# ACCESSIBILITE DES ERP AUX PERSONNES HANDICAPEES

**RAPPORT DE DIAGNOSTIC**

Etablissement concerné	<b>BATIMENTS DE LA STATION LA CALMAZEILLE Lieudit La Calmazeille 66210 FORMIGUERES</b>	N° d'affaire: H1802167Z29 Référence du rapport : 167Z0/18/1073
Propriétaire	MAIRIE DE FORMIGUERES	Date du rapport : 30/03/2018
Demandeur	MAIRIE DE FORMIGUERES	Date de la visite : 16 mars 2018

## Fiche n°3

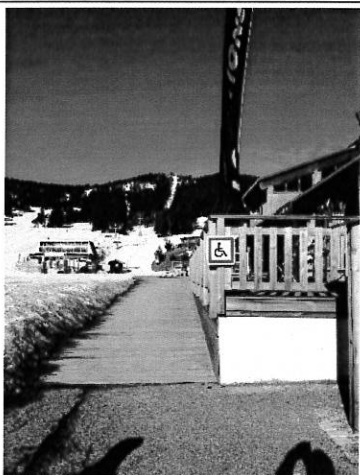
**Ecart / Obstacle : La rampe d'accès à la coursive extérieure de l'établissement a une pente supérieure à 6% sur plus de 10 ml et ne possède aucun palier de repos (rampe de 16 ml avec pente de l'ordre de 8-8.5%, hauteur à gravir 1.35 m environ)**

Rampe d'accès depuis le parc de stationnement

**Préconisation : Réaliser une rampe de pente 5%, largeur 140 cm, avec palier de repos tous les 10 ml**

## Fiche n°4

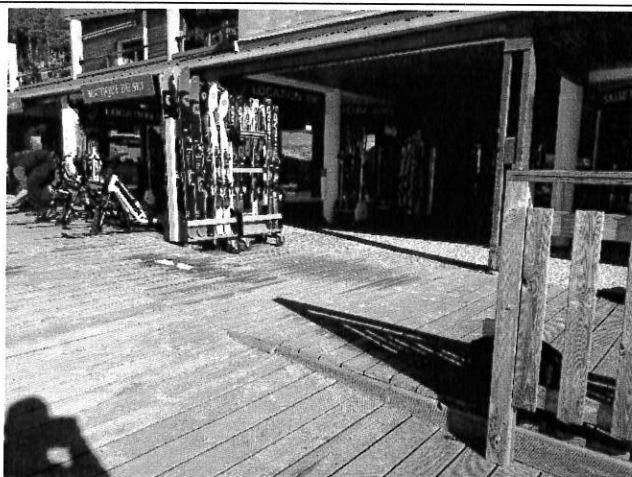
**Ecart / Obstacle : La rampe intermédiaire entre les 2 coursives a une pente supérieure à 6% sur 2.77 m de longueur et une largeur de 130 cm**

Rampe intermédiaire entre les deux coursives

**Préconisation : Réalisé une rampe d'accès de pente 5%, hauteur à gravier 25 cm, largeur 140 cm**

## Fiche n°10

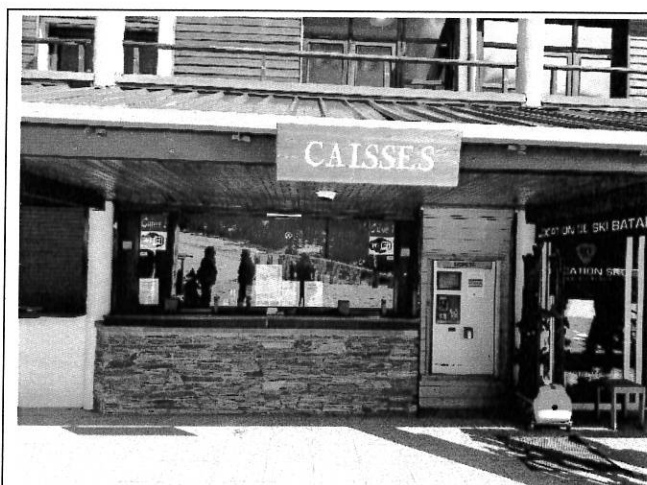
## Ecart / Obstacle : La banque du guichet ne possède pas de tablette

Localisation : Guichet d'achat des forfaits

## Préconisation : Installer une tablette ayant des caractéristiques minimales suivantes :

- une hauteur maximale de 0,80 m ;
- un vide en partie inférieure d'au moins 0,30 m de profondeur, 0,60 m de largeur et 0,70 m de hauteur permettant le passage des pieds et des genoux d'une personne en fauteuil roulant.

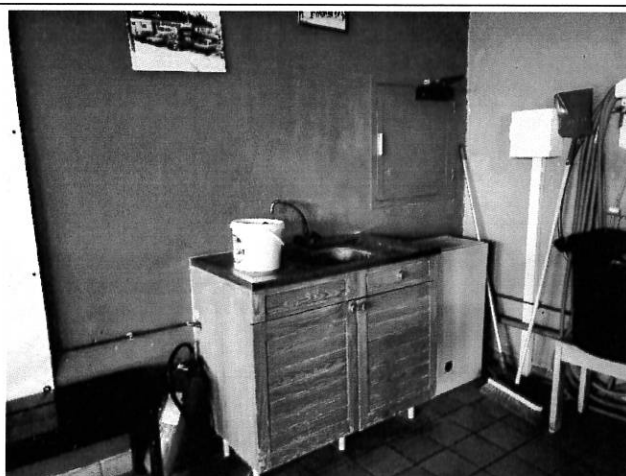
## Ecart / Obstacle : L'évier de la salle hors sac n'est pas adapté
